接待館遺跡保存のため堤防ルートを変更

衣川堤防ルート変更の横断面イメージ

接待館遺跡保存に係る緊急的な治水対応について

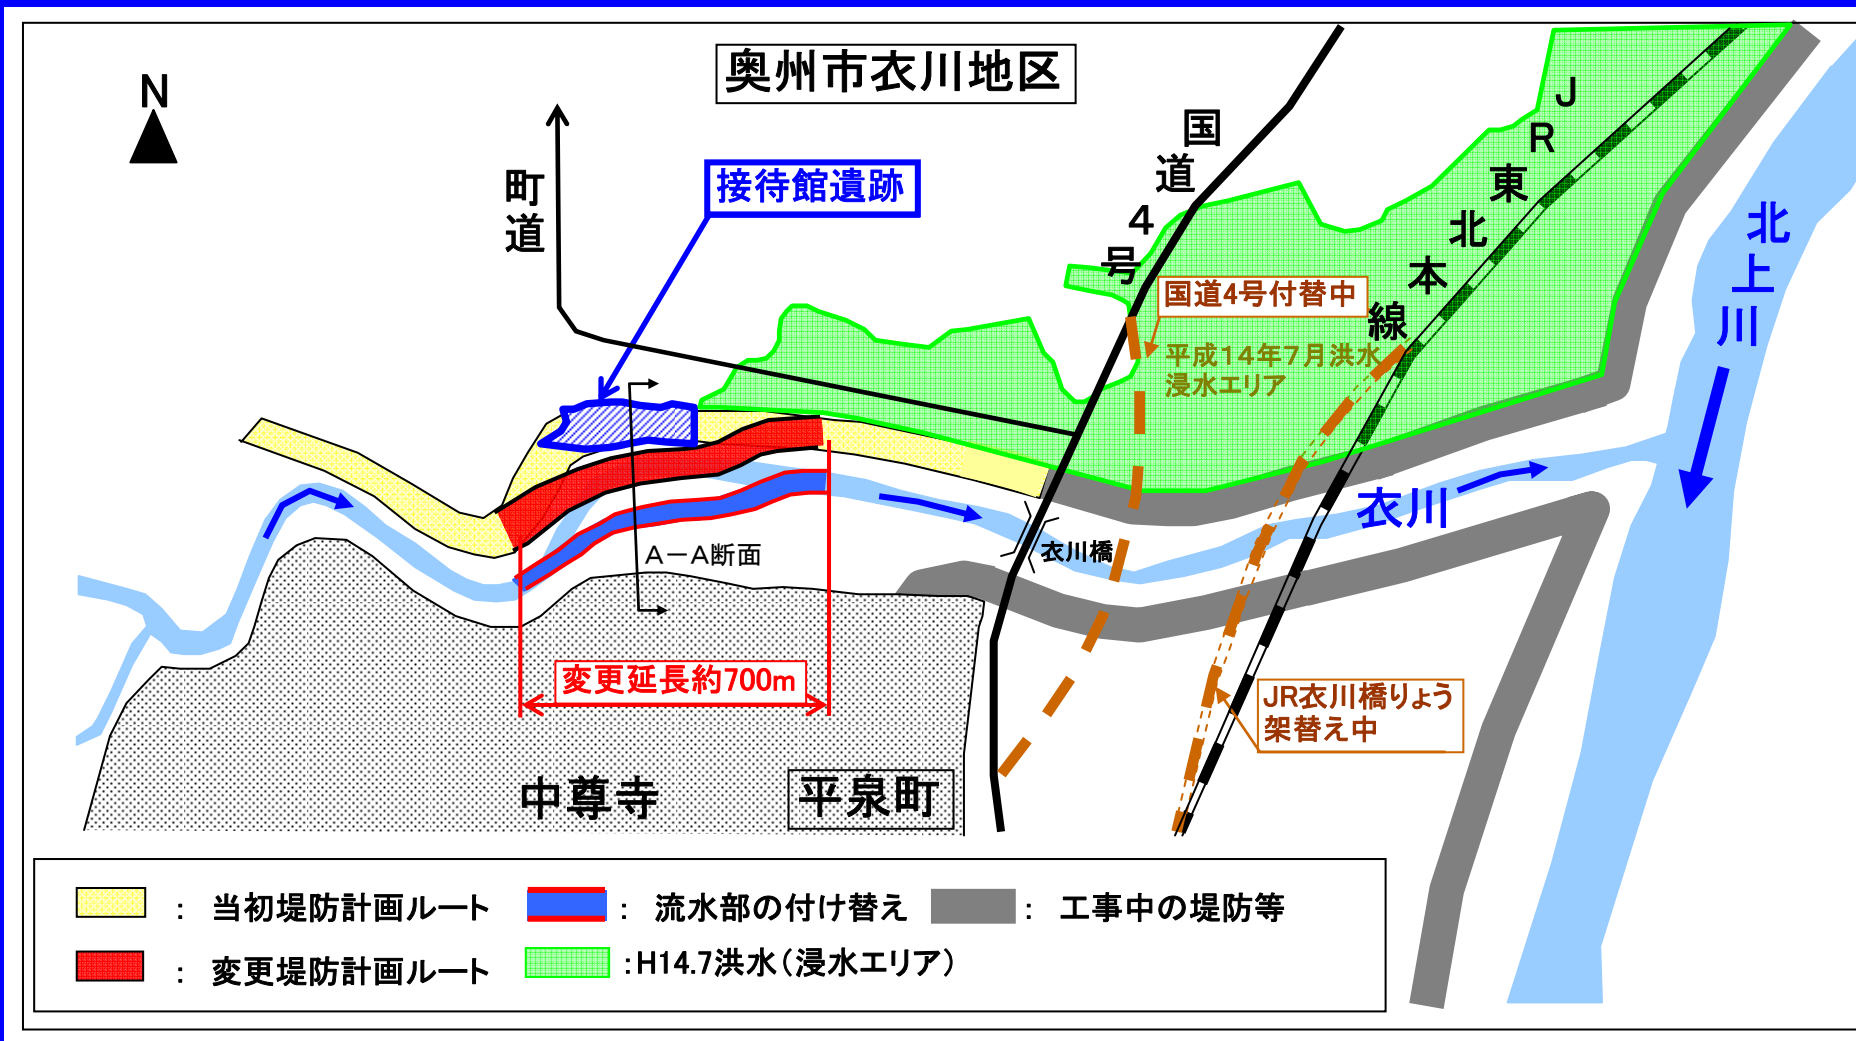
現在の堤防ルートを、接待館遺跡を完全に迂回するよう南側へルート変更する。

南側へ約60m移動

当初計画堤防

変更計画堤防

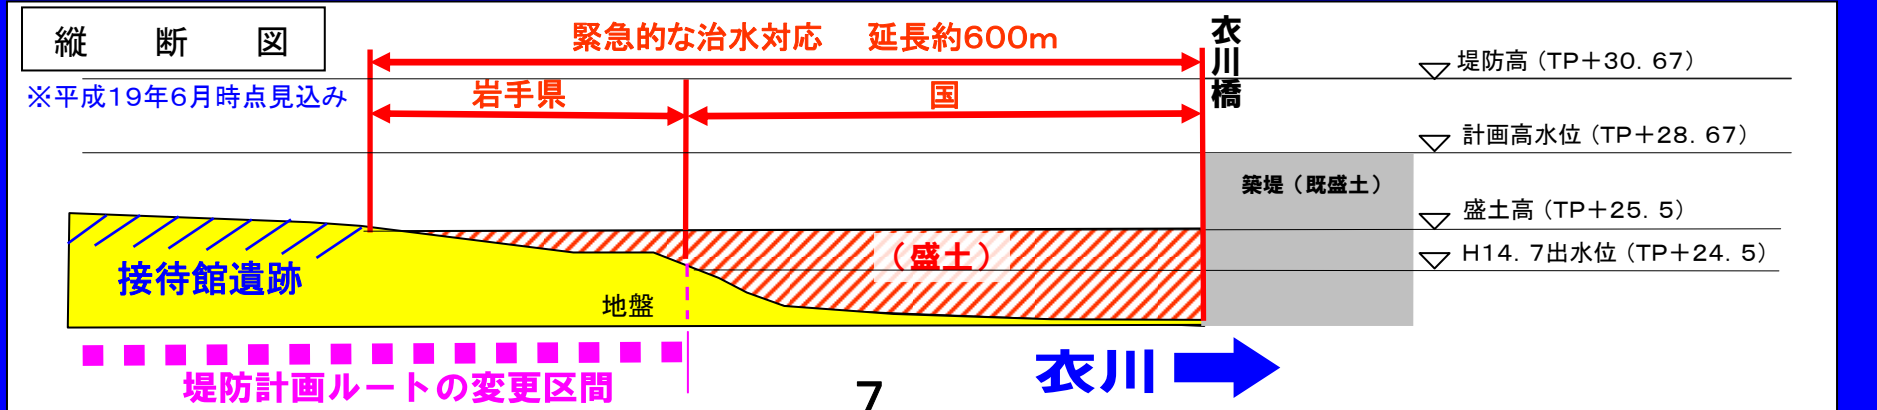
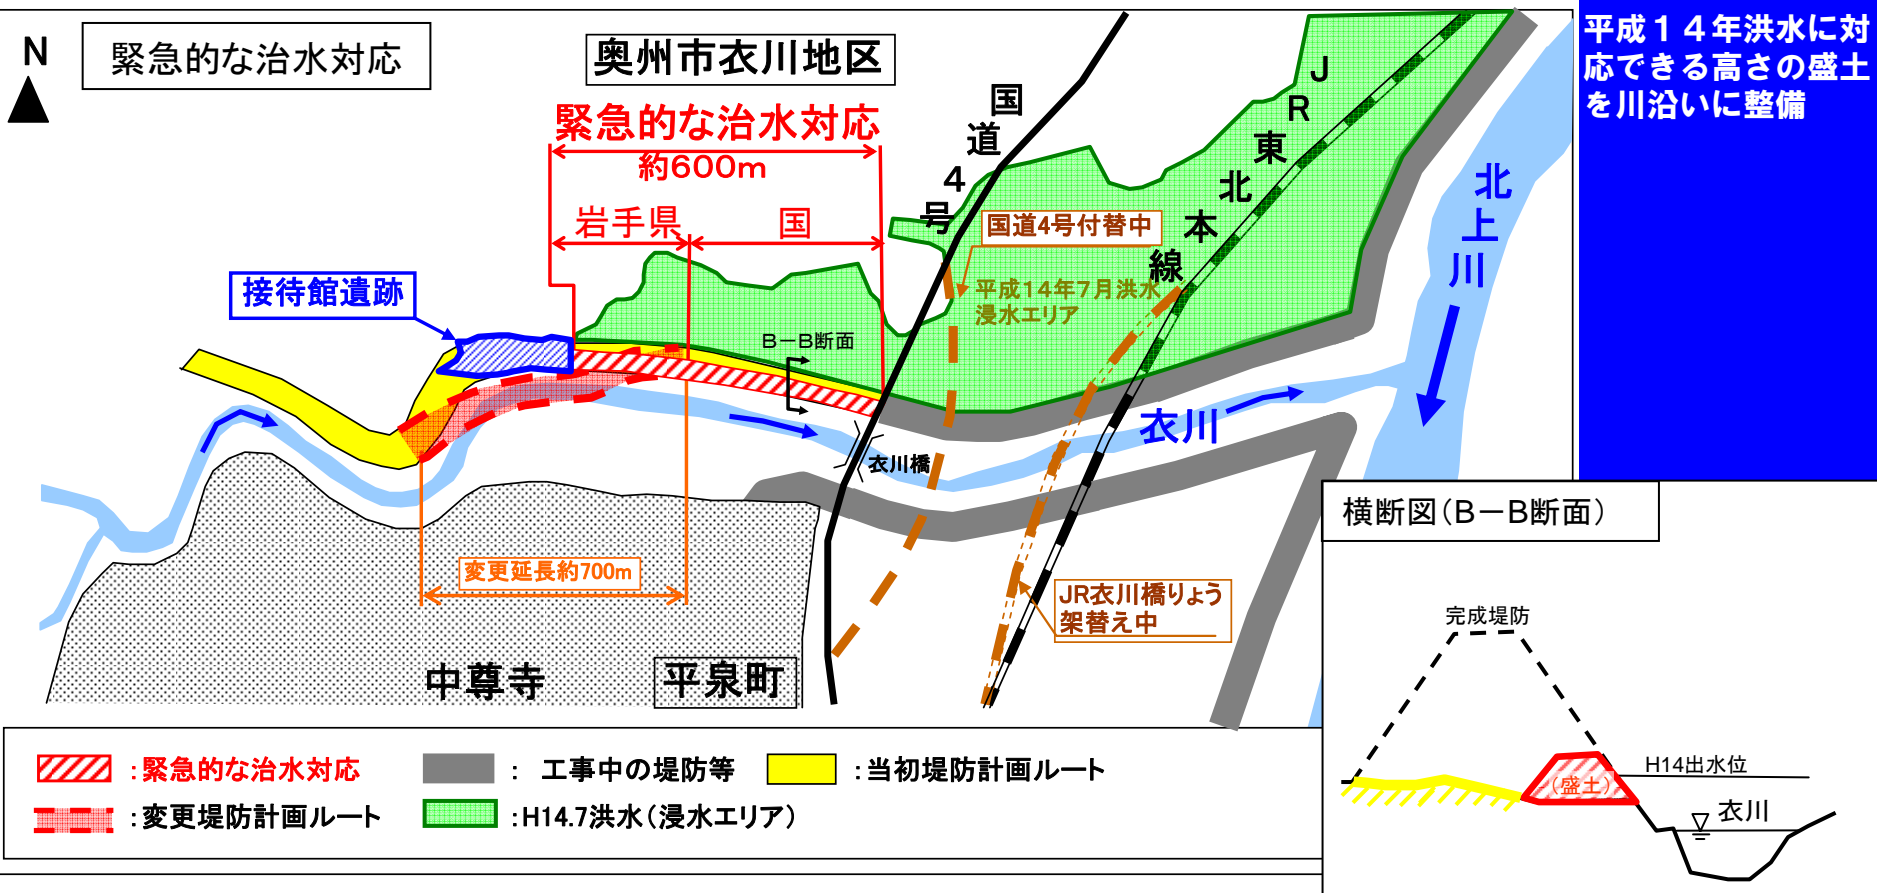
水路を付け替える

現在の流水部

付け替え後の流水部

緊急的な治水対応
約600m
